江东新区·汇泽园
(安置房6#地块项目)

变更对比文本

设计单位：广州市设计院集团有限公司

2022-12

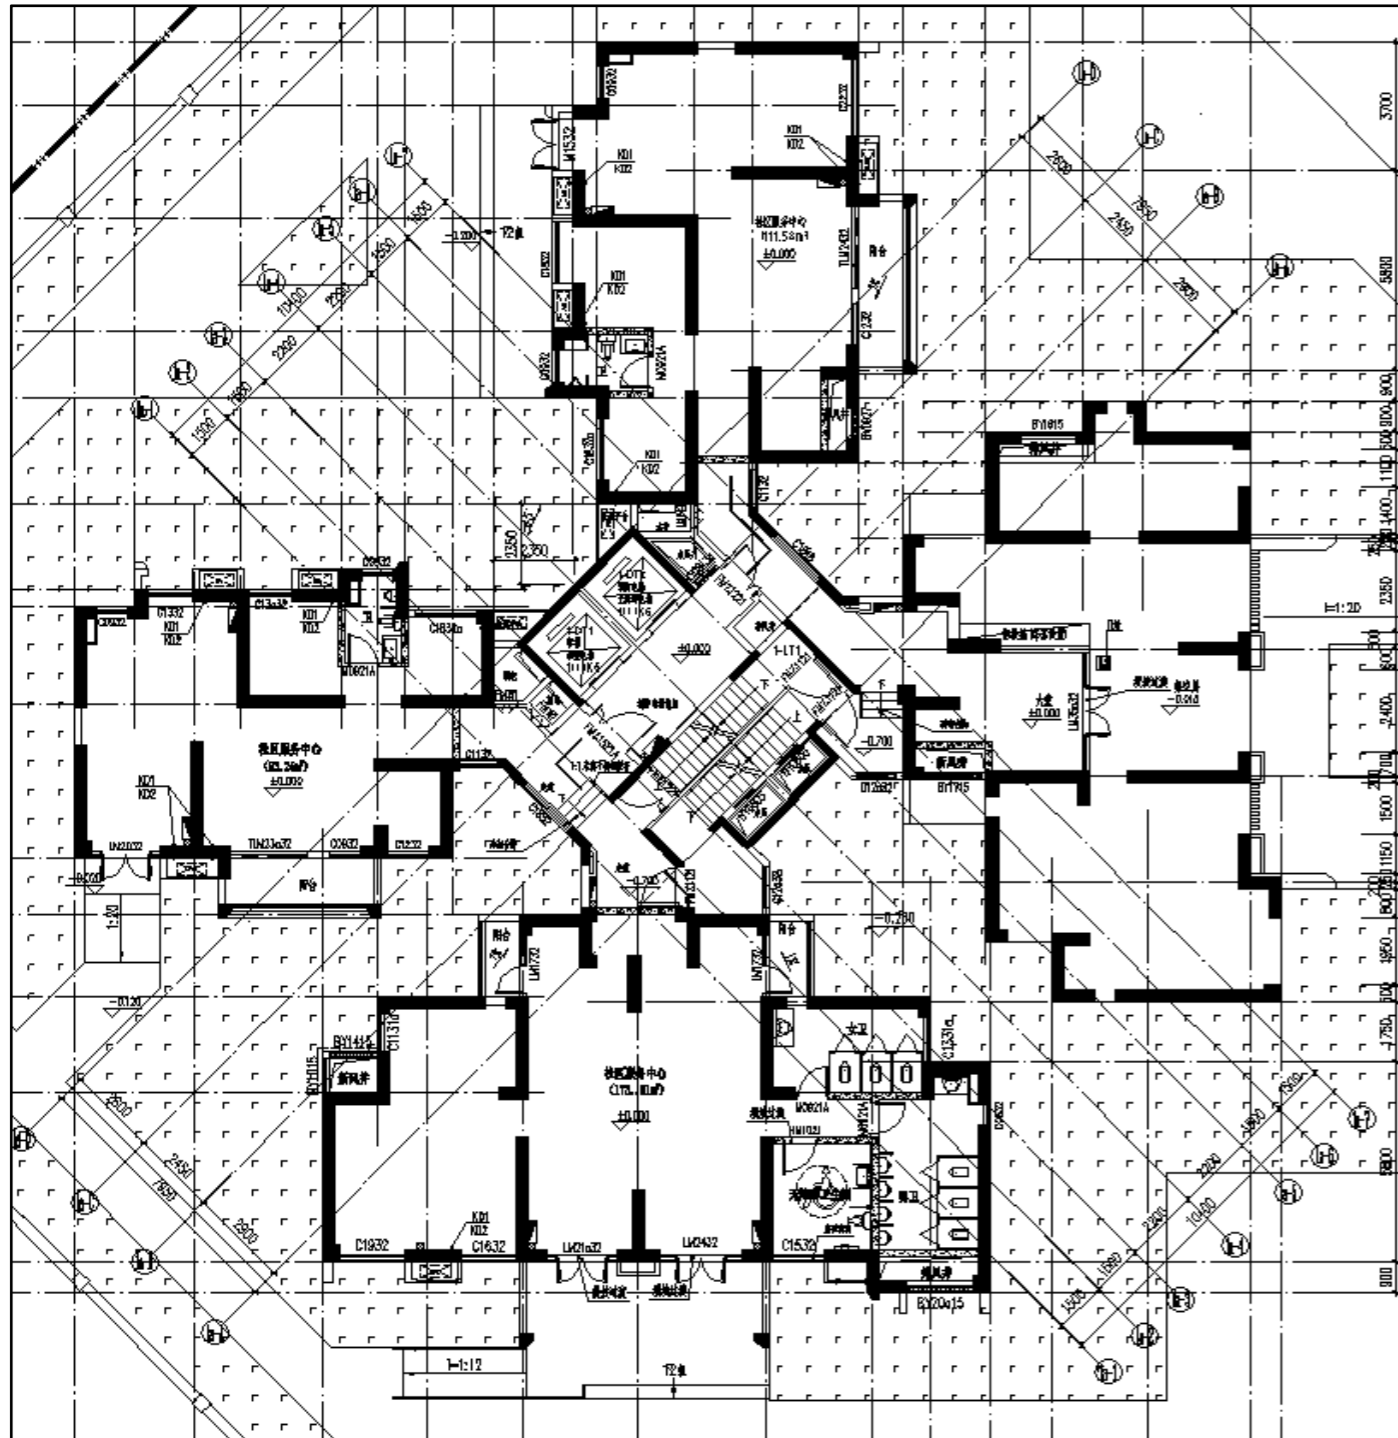
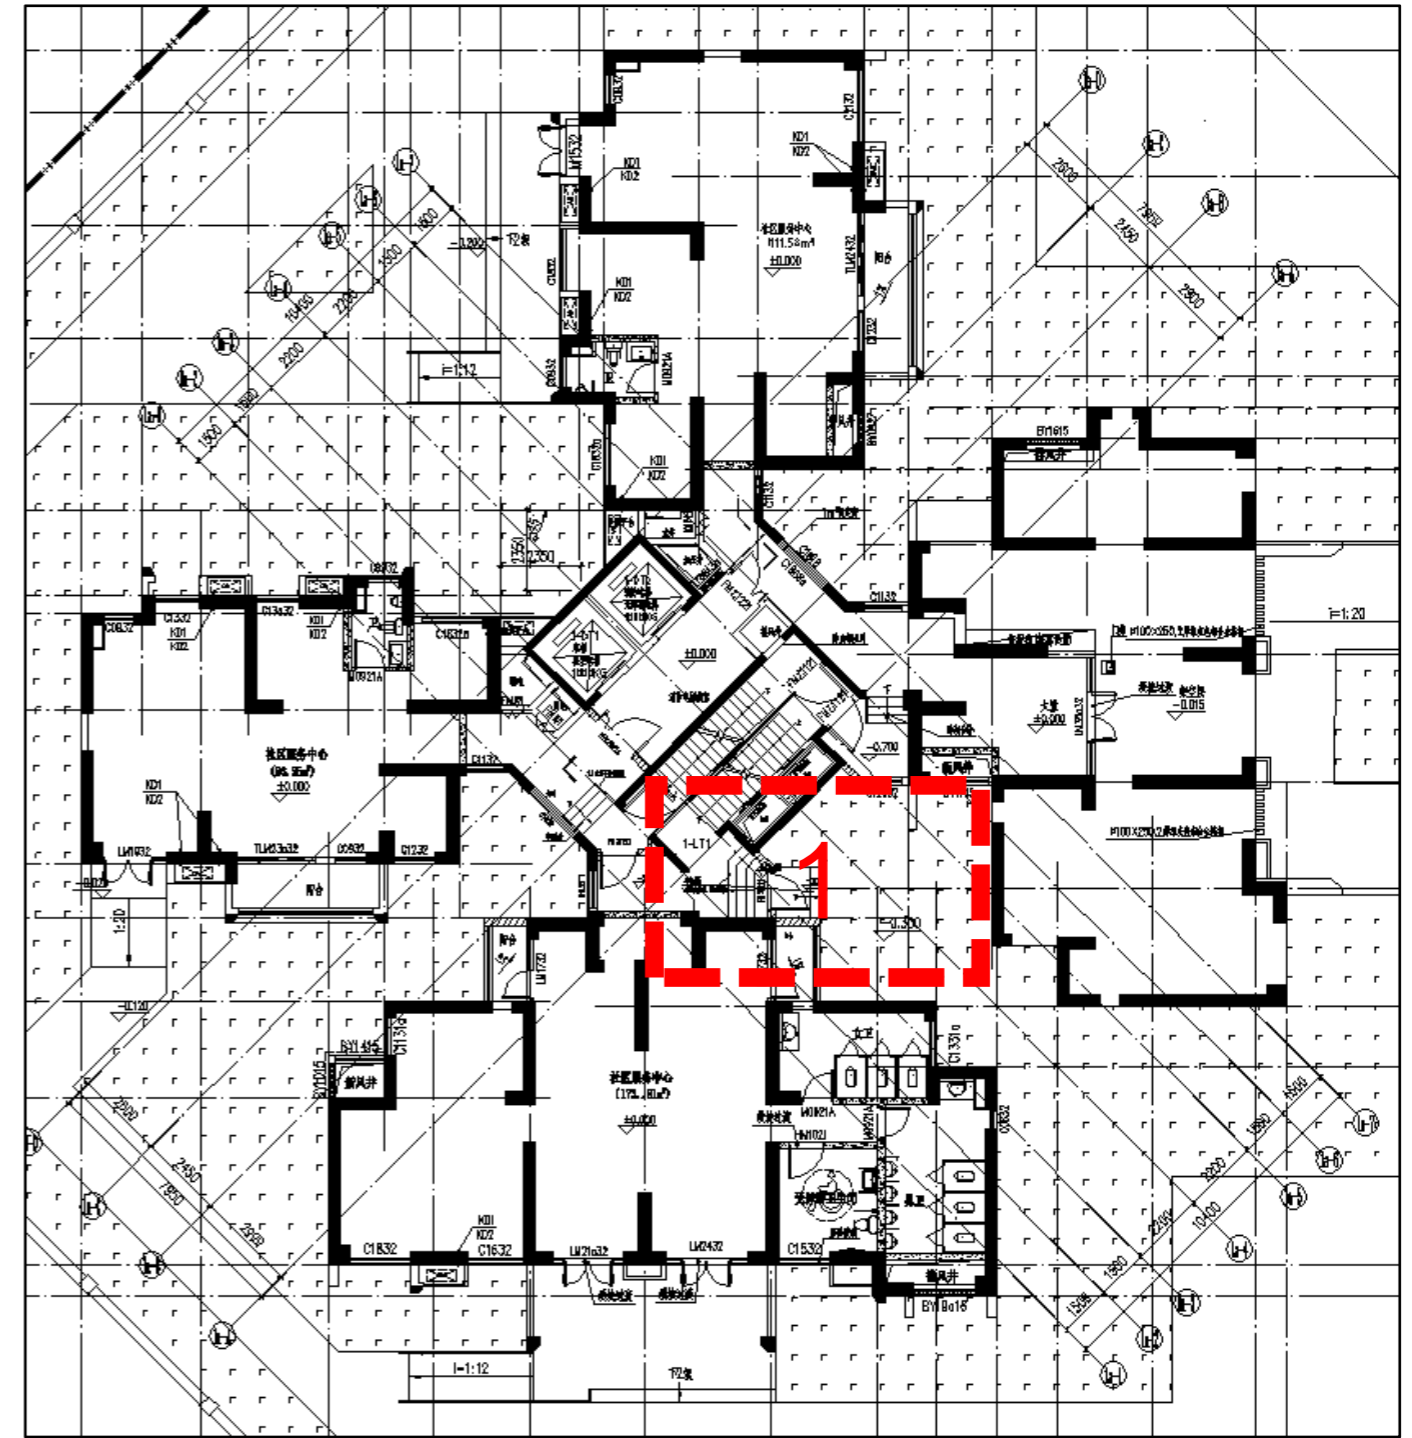
- 1、根据消防审查意见，增加楼梯间直接对外疏散口。

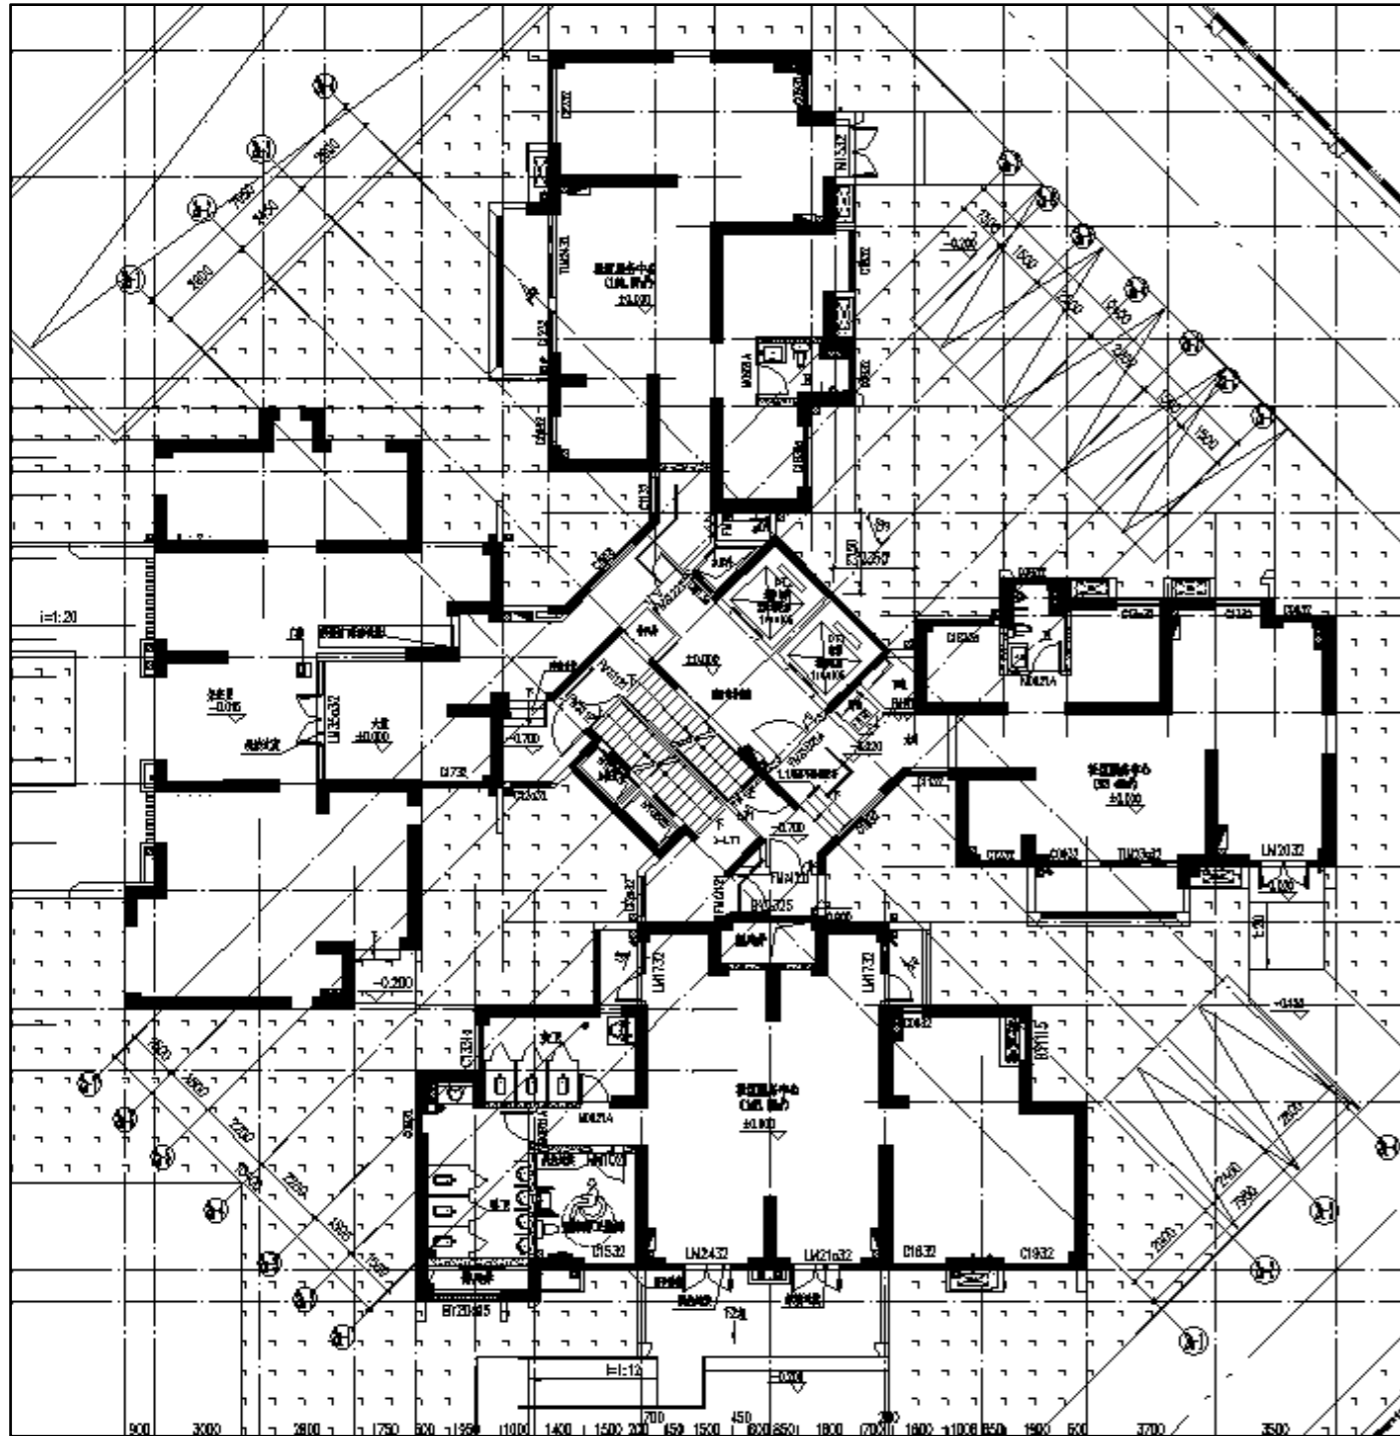
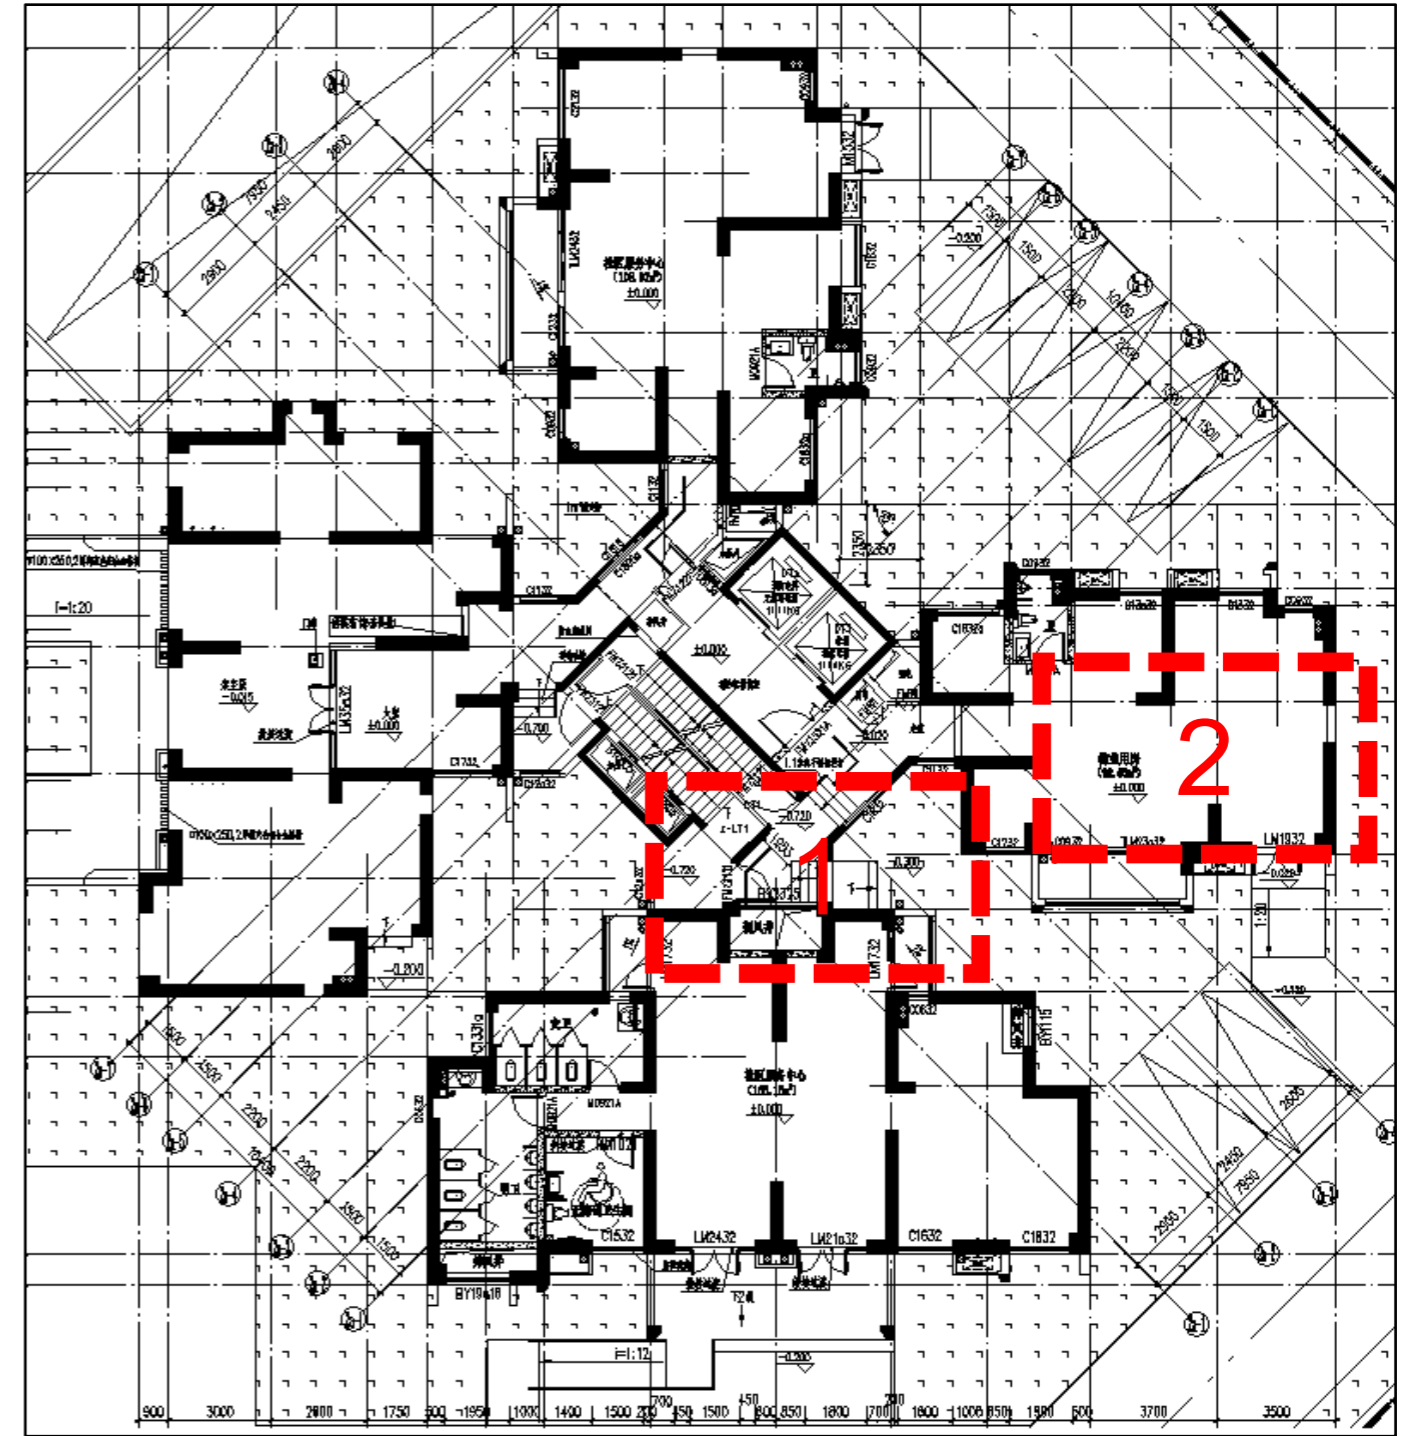
- 1、根据消防审查意见，增加楼梯间直接对外疏散口。
- 2、社区服务中心调整为物业用房（92.63平方米）
